Betr.: **MetroBus-Linie 27, Anpassung von Bushaltestellen**
Haltestelle Rahlstedter Weg (Mitte)

hier: Abwägung zur ersten Verschickung vom 27.01.2017

**Abwägung der zur Erstverschickung der Verkehrsplanung
eingegangenen externen Stellungnahmen**

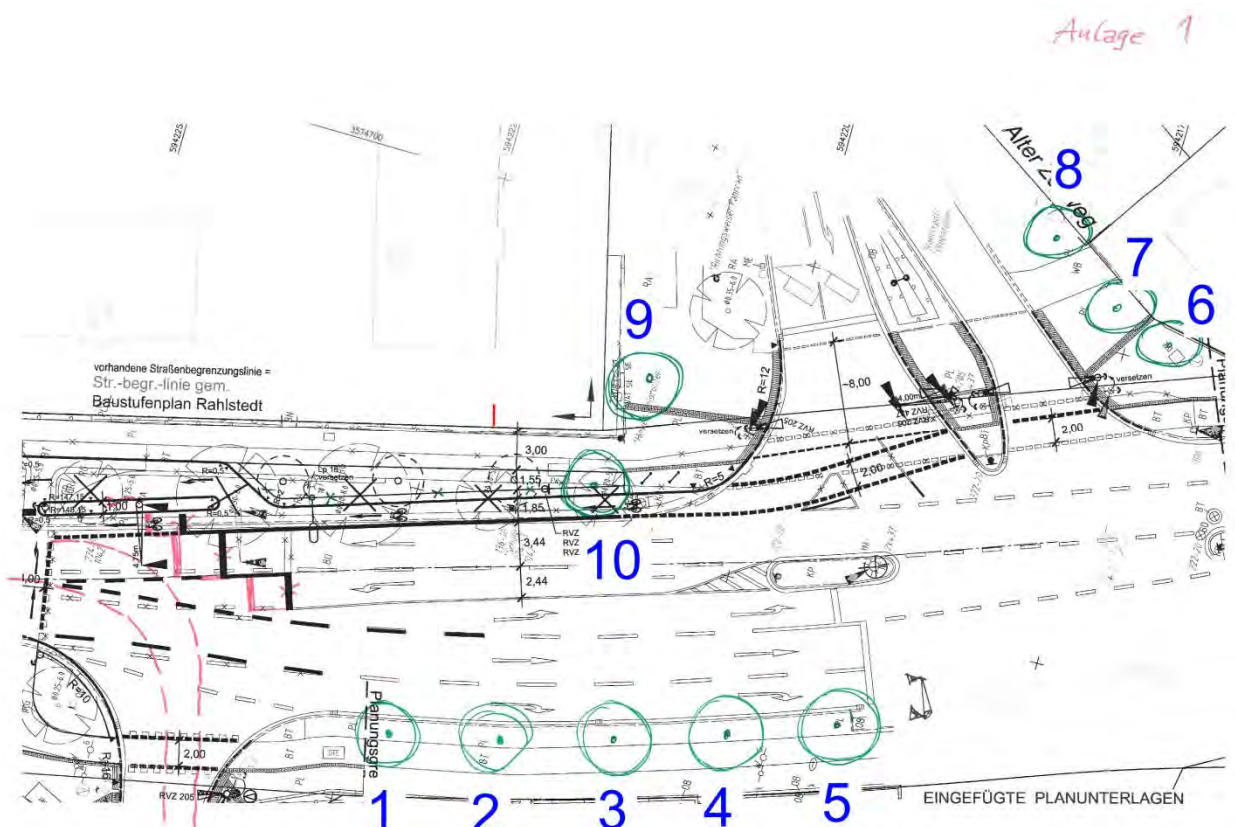
- U. E. kann der geplante LSA-Mast Rahlstedter Weg/Weissenhof (siehe Anlage) vorverlegt werden.

GF/PB: Die Haltlinie für den Geradeausfahrstreifen wurde vorverlegt und wird auf gleicher Höhe mit der Haltlinie des Radfahrstreifens abmarkiert. Die Lage der Haltlinie wurde anhand der Schleppkurve eines Sattelzuges bestimmt. Für linksabbiegende Kfz in Richtung Weissenhof wurde die Lage der Haltlinie nicht verändert. Es soll ein linksabbiegender Pkw in den Kreuzungsbereich einfahren und sich aufstellen können. Um für den Linksabbieger die Sicht auf die Signalgeber zu gewährleisten, wird ein Auslegermast mit 6,75 m Länge aufgestellt.

Anlage 2

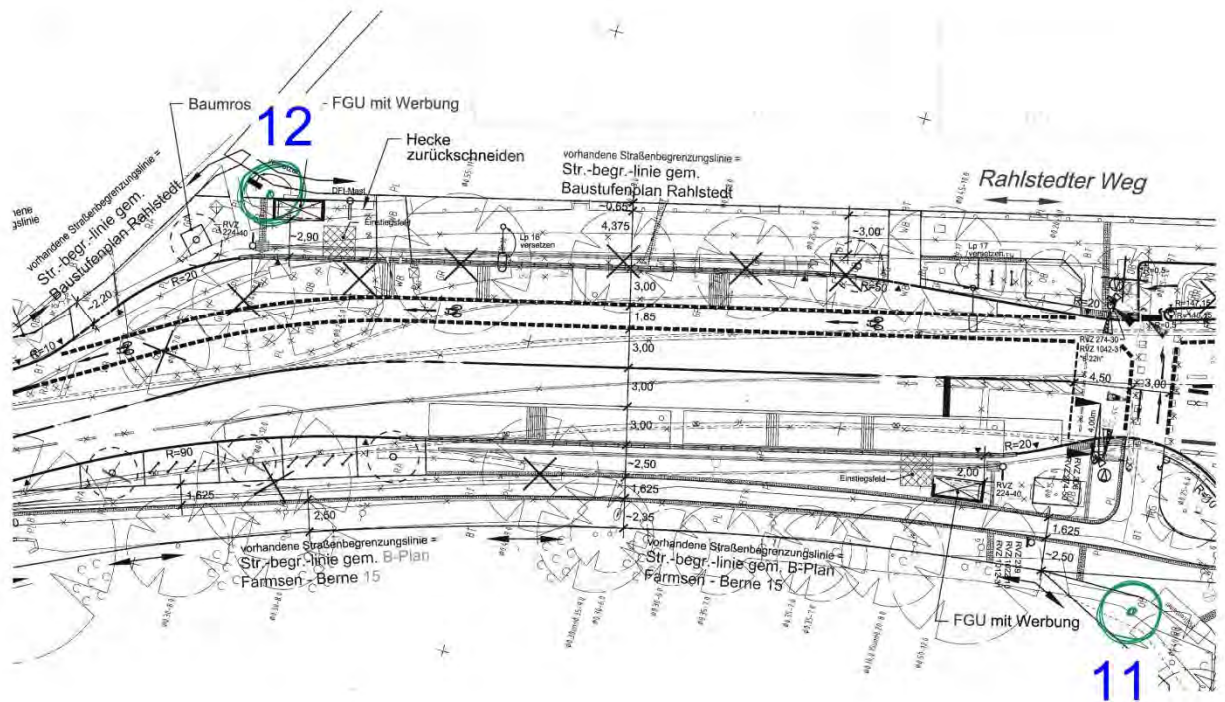
2. Sollte diese Planungsvariante nicht realisierbar sein, sind Baumersatzpflanzungen vor-zunehmen (siehe Anlage 1 und 2).

GF/PB: Die vorgeschlagenen Baumstandorte Nr. 10 und 11 (siehe Nummerierung in den Lageplanausschnitten) wurden in den Lageplan übertragen. Die Baumstandorte Nr. 1 bis 5 können nicht übernommen werden. Die Realisierbarkeit muss im Zu-sammenhang mit der Verkehrsplanung Ausbau der Veloroute Nr. 14 betrachtet werden. Bei den Baumstandorten 6 bis 9 und 12 liegt keine Leitungsfreiheit vor und daher können diese nicht berücksichtigt werden.

Anlage 3

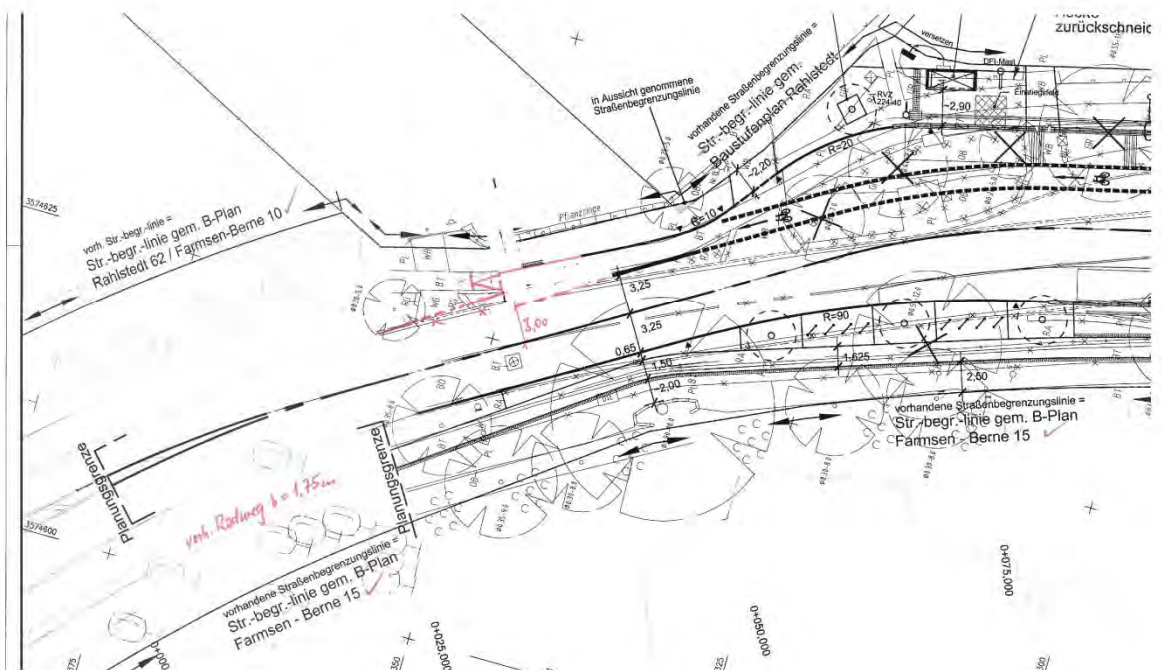
- Der Übergang Radfahrstreifen / Mischverkehr in Richtung Norden ist umzuplanen (siehe Anlage 3).

GF/PB: Dies wird berücksichtigt. Der Lageplan wurde überarbeitet.

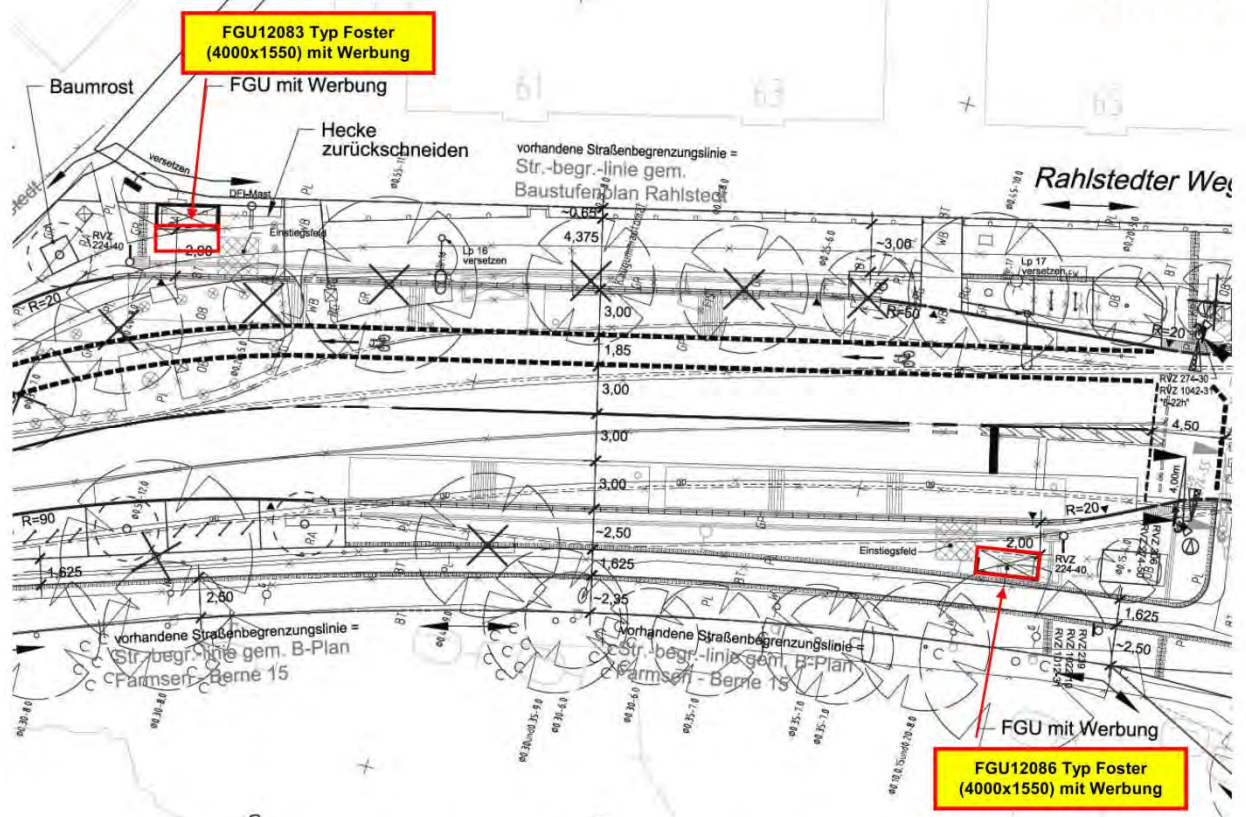
1. FGU15083_1, Hst. Rahlstedter Weg (Mitte), Fahrtrichtung Berner Heerweg
Mit der Versetzung unseres Fahrgastunterstandes sind wir grundsätzlich einverstanden, planen Sie diesen jedoch bitte näher am neuen Abfahrtsbereich ein. Planen Sie diesen Fahrgastunterstand bitte mit Werbeträger 4000x1550 und 0,8 m Seitenscheibe ein.

GF/PB: Der Lageplan wurde in diesem Bereich überarbeitet. Die Bordkante der Busbucht wurde Richtung Osten verschoben, sodass der Abstand zum FGU auf ca. 2,00 m reduziert wurde.
